改善箇所説明図

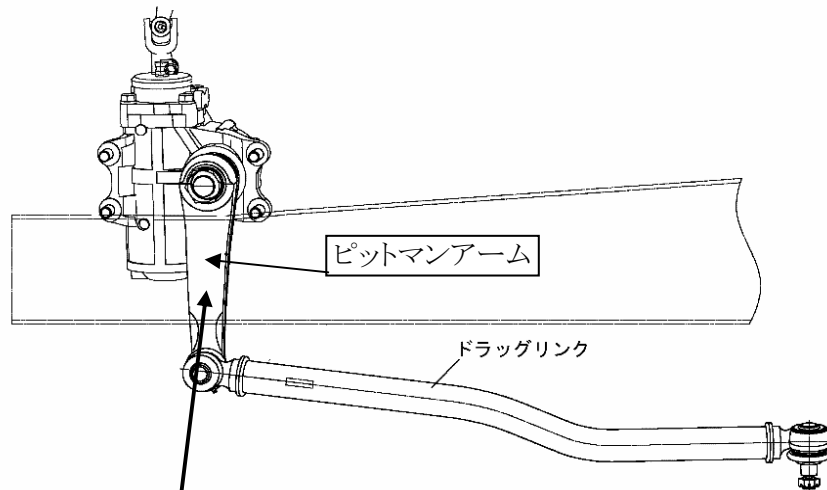
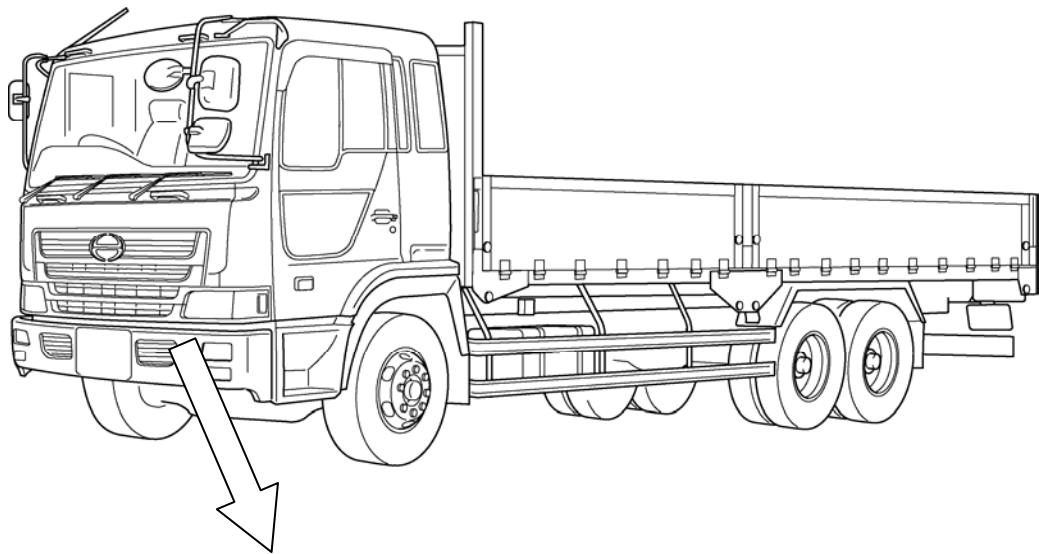
基準不適合発生箇所

かじ取装置のピットマンアームの強度が不足しているため、据え切り操作の多い使い方
で長期間使用すると、ピットマンアームに亀裂が発生することがある。そのため、そのままの状態
で使用を続けると、最悪の場合、ピットマンアームが折損してかじ取り操作ができなくなるおそ
れがある。

改善の内容

全車両、当該ピットマンアームを対策品と交換する。

部品は交換部品を示す。

識別 ; 改善済み車両には、車台番号打刻位置前側下部に黄色ペイントを塗布する。
